Ändring av detaljplan för

Område vid Bergafjärden, del av samfälld mark för Juni 6:63 och 122:1 (DP-222)

Njurunda, Sundsvalls kommun

Antagande

Exempel plankarta för ändring, akt 2180K-2024/9

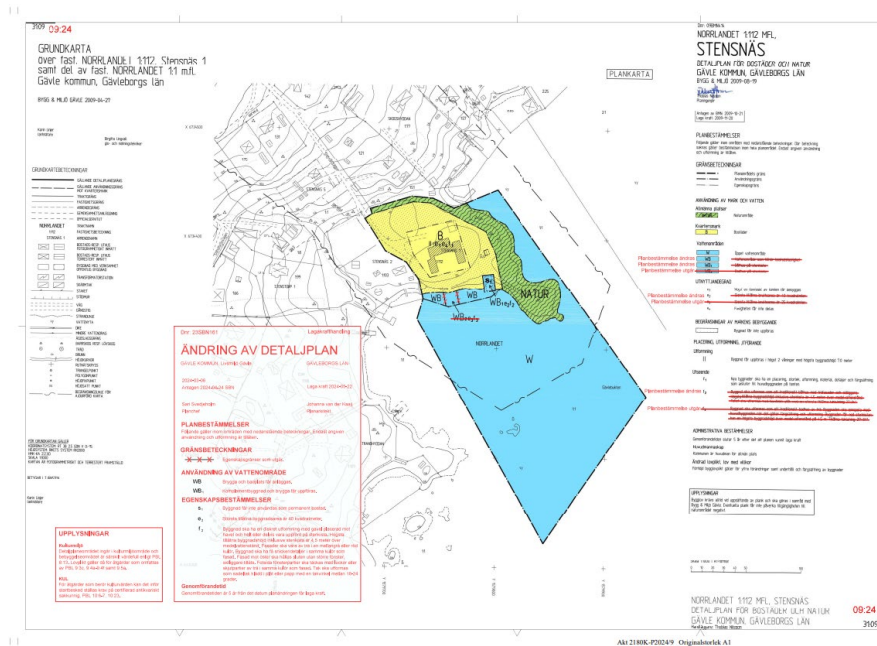
Lantmäterimyndigheten har synpunkter av utformningen av plankartan.

Lantmäterimyndigheten anser att Boverkets rekommendationer ska följas; vilket innebär att en detaljplan gäller tills den upphävs, ersätts eller ändras. Ändring av detaljplan omfattar förändring, borttagande och införande av nya bestämmelser inom ett detaljplanelagt område samt upphävande av en geografisk del av en detaljplan. En ändring ska rymmas inom syftet för den ursprungliga planen. Det kan bara finnas en detaljplan för ett geografiskt område och det går därför inte att göra ändringsplaner, tilläggsplaner eller liknande som ska gälla tillsammans med den ursprungliga planen. Det innebär att ändringar görs i den ursprungliga planen vid en ändring av detaljplan.

Det finns risker med att digitalisera en egen ny plankarta i stället för att använda originalplankartan och göra ändringar i rött. Original plankartan är den juridiskt gällande och om det sker felaktigheter kan det vara svårt att veta vilken av plankartorna som gäller för

Då Planavdelningen väljer att digitalisera en egen ny plankarta skapas två olika plankartor i akten som registreras i fastighetsregistret. Används originalplankartan finns samma plankarta i två versioner, en med rödmarkerade ändringar och originalplankartan i akten.

Om Planavdelningen väljer att använda en egen ny plankarta bör det ny egenskapsbestämmelserna redovisas med röd text så att man lättare kan se ändringarna.

Kommentar: Originalplankartan behålls i ursprungligt skick och ges ett nytt DP-nummer likt den digitaliserade planändringen.

Plankartan består dels av omtolkade bestämmelser, dels ändrade bestämmelser. Det är endast de ändrade bestämmelserna som blir juridiskt gällande på den "nya" digitaliserade plankartan. För de omtolkade bestämmelserna är det fortfarande ursprungskartan som är juridiskt gällande vid ett eventuellt överklagande eller författningsförslag. Då detta är en övergångsperiod väljer vi att göra det extra tydligt på plankartan genom att skriva vilka planbestämmelser som är omtolkade och vilka som är ändrade bestämmelser inklusive SFS-nummer.

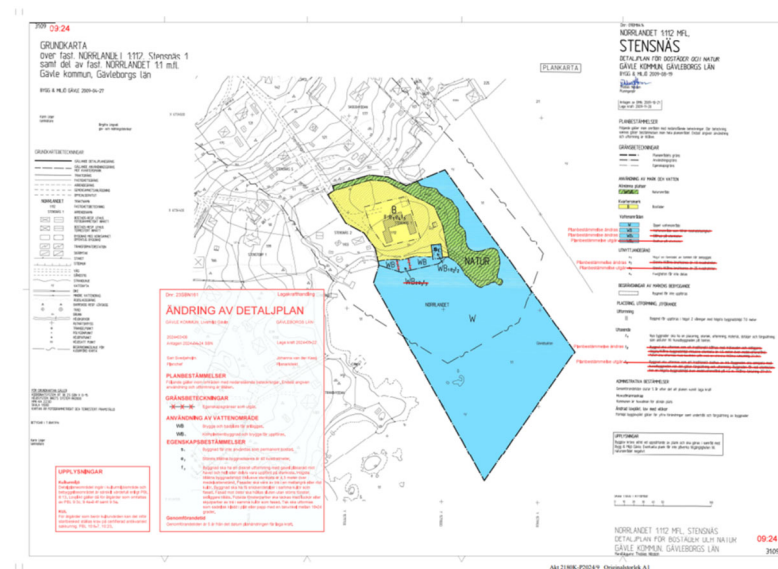
Lantmäterimyndigheten har synpunkter av utformningen av plankartan.

Lantmäterimyndigheten anser att Boverkets rekommendationer ska följas; vilket innebär att en detaljplan gäller tills den upphävs, ersätts eller ändras. Ändring av detaljplan omfattar förändring, borttagande och införande av nya bestämmelser inom ett detaljplanlagt område samt upphävande av en geografisk del av en detaljplan. En ändring ska rymmas inom syftet för den ursprungliga planen. Det kan bara finnas en detaljplan för ett geografiskt område och det går därför inte att göra ändringsplaner, tilläggsplaner eller liknande som ska gälla tillsammans med den ursprungliga planen. Det innebär att ändringar görs i den ursprungliga planen vid en ändring av detaljplan. Det finns risker med att digitalisera en egen ny plankarta i stället för att använda originalplankartan och göra ändringar i rätt. Original plankartan är den juridiskt gällande och om det sker felaktigheter kan det vara svårt att veta vilken av plankartorna som gäller för

Kommentar: *Utifrån de nya kraven som Boverket ställer angående digitalisering samt överföring till NGP (Nationella Geodataplattformen) har stadsbyggnadskontoret arbetat fram en planhandling för att så tydligt som möjligt redovisa planändringen.*

- *Plankartan visar de planbestämmelser som gäller oavsett om det är en gammal planbestämmelse som tolkats om eller om det är en ny planbestämmelse som tillkommit genom just denna ändring. Ett SFS-nr har lagts till i slutet av varje planbestämmelse för att förtydliga vilken lagstiftning som gäller samt texten omtolkad respektive ändrad bestämmelse. Detta underlättar bland annat för bygglovhandläggarna vid en bygglovgivning och har tagits fram i nära dialog med bygglovavdelningen.*

- *Plankartan består dels av omtolkade bestämmelser, dels ändrade bestämmelser. Det är endast de ändrade bestämmelserna som blir juridiskt gällande på den "nya" digitaliserade plankartan. För de omtolkade bestämmelserna är det fortfarande ursprungskartan som är juridiskt gällande vid ett eventuellt överklagande eller författningsförslag. Då detta är en övergångsperiod väljer vi att göra det extra tydligt på plankartan genom att skriva vilka planbestämmelser som är omtolkade och vilka som är ändrade bestämmelser inklusive SFS-nummer.*

- *Genom att hela plankartan digitaliseras blir det smidigt att spara ner både tolkade och nyttillkomna planbestämmelser i NGP och därmed har vi en digitaliserad plan som uppnår Boverkets krav. Planbeskrivningen fyller sitt syfte genom att beskriva detaljplanen och där redovisas tydligt vilka planbestämmelser som utgår eller*
